# **Relatório Técnico sobre a execução do Convênio nº 138/2013**

## **RELATÓRIO / PARECER TÉCNICO Nº. 02/2015**

Realizar obra de recuperação no bem histórico tombado Thesouro do Estado

– Museu Histórico de MT, com ações corretivas e preventivas, assegurando sua preservação, no município de Cuiabá – MT.

Recuperação do item 4.4, observa-se a precariedade da recuperação e o aparecimento de infiltrações, pintura indevida no ferrolho, espelho e maçaneta (26.06.15)

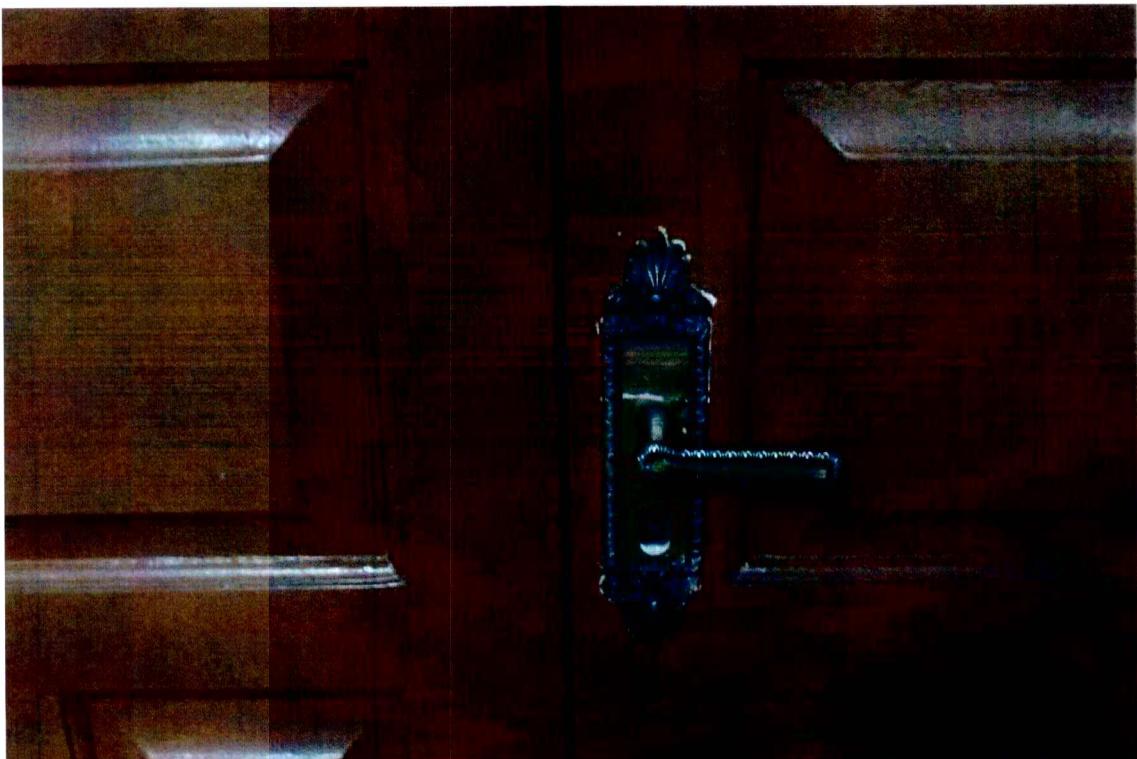
Detalhe da falta e cilindro, maçaneta e parte do espelho (25.06.2015)

Fechadura Porta Principal sem maçaneta e  
dobradiça com anéis de reforço deteriorados

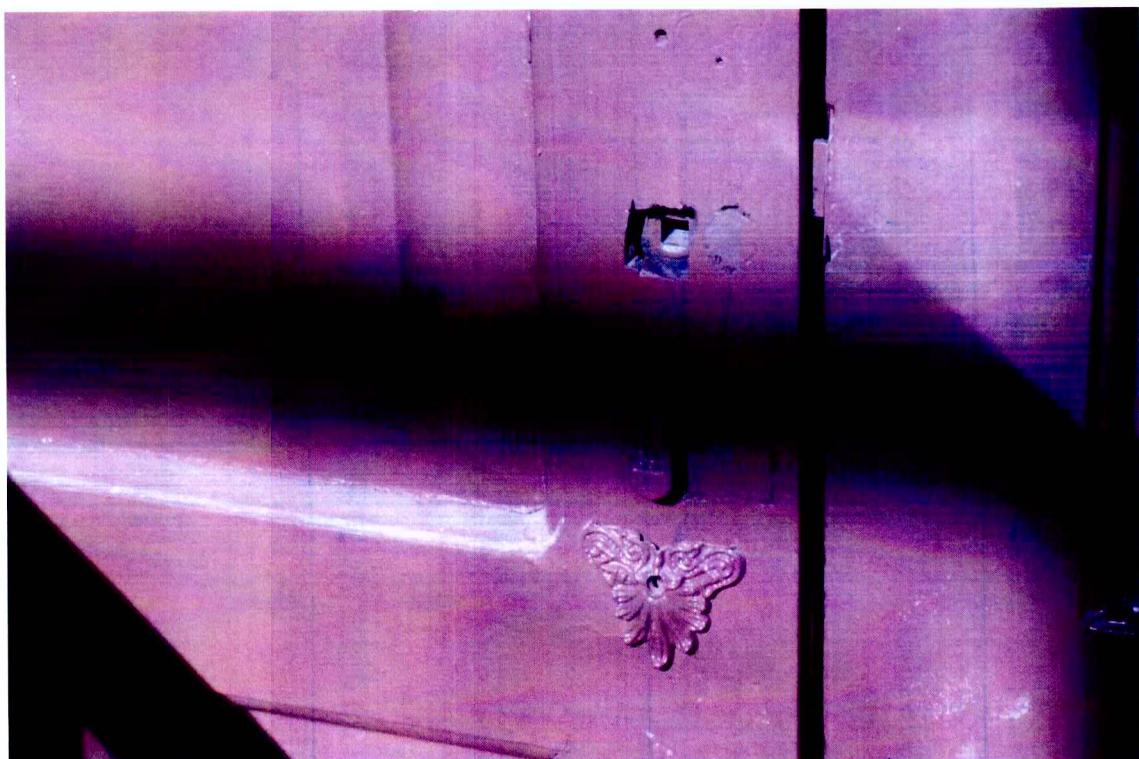
Identificação da qualidade duvidosa do serviço contratado.

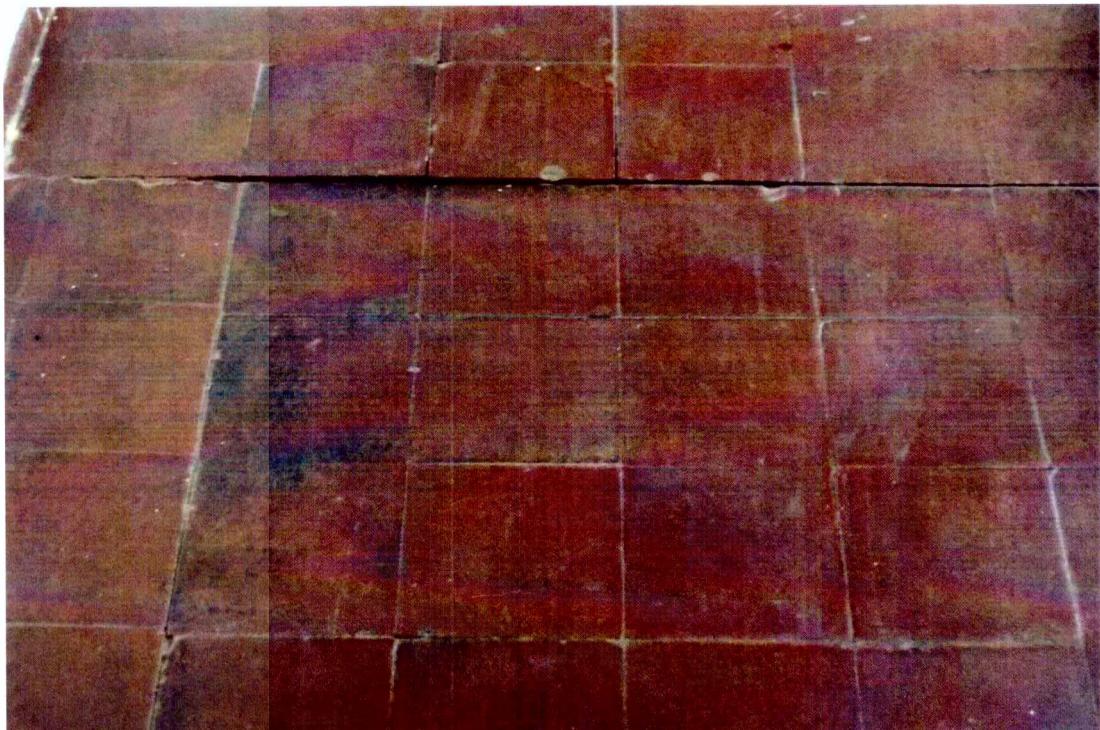
Detalhe fotográfico da aplicação do granilite, sem a utilização de pigmentação, rompendo a leitura estética do original. Apresenta ainda marcas do uso de lixadeira mecânica o que desqualifica a mão de obra utilizada evidenciando a falta de compromisso em resgatar as peças que se encontravam deterioradas ou demolidas.

Detalhe de irregularidade no piso hidráulico, próximo ao sanitário feminino.(26.06.2015)

Item 18.0 / Calçada Fachada Praça da República / **Não** execução da meta proposta.

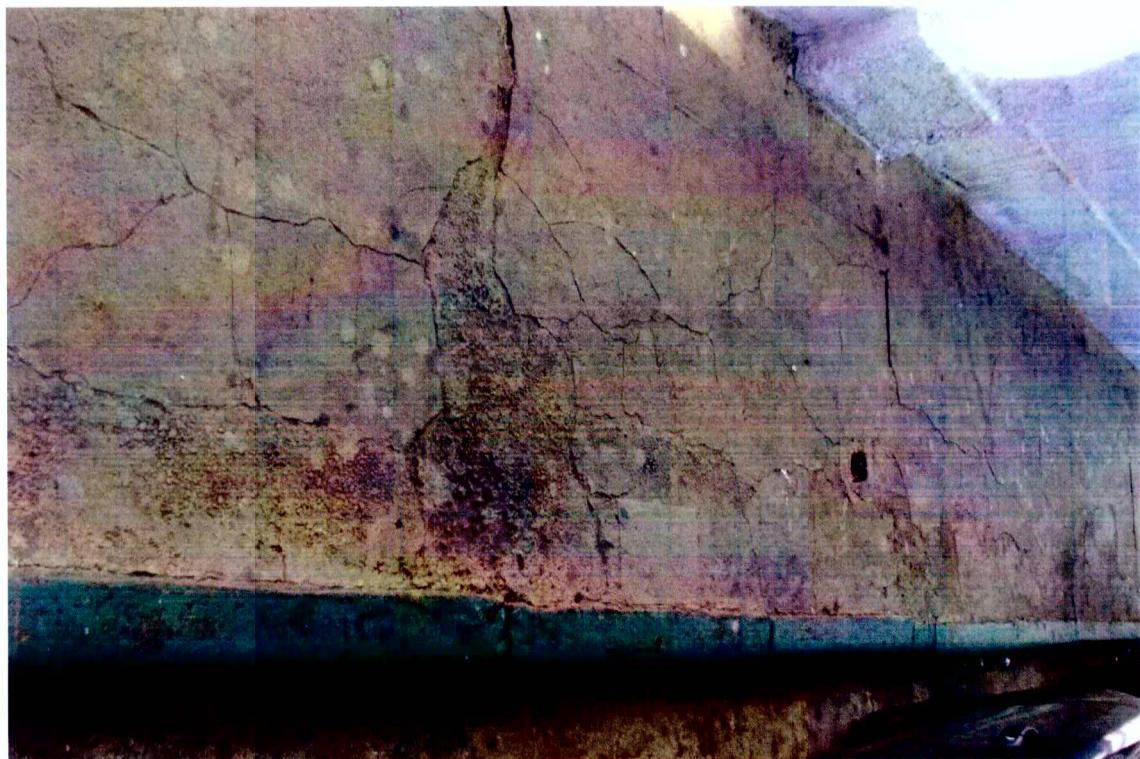
1. Serviço **não** executado.

Item 18.0 / Calçada Fachada – Rua Antonio Maria / **Não** execução da meta proposta.

Item 18.0 / Calçada Fachada – Trav. João Dias / Não execução da meta proposta.
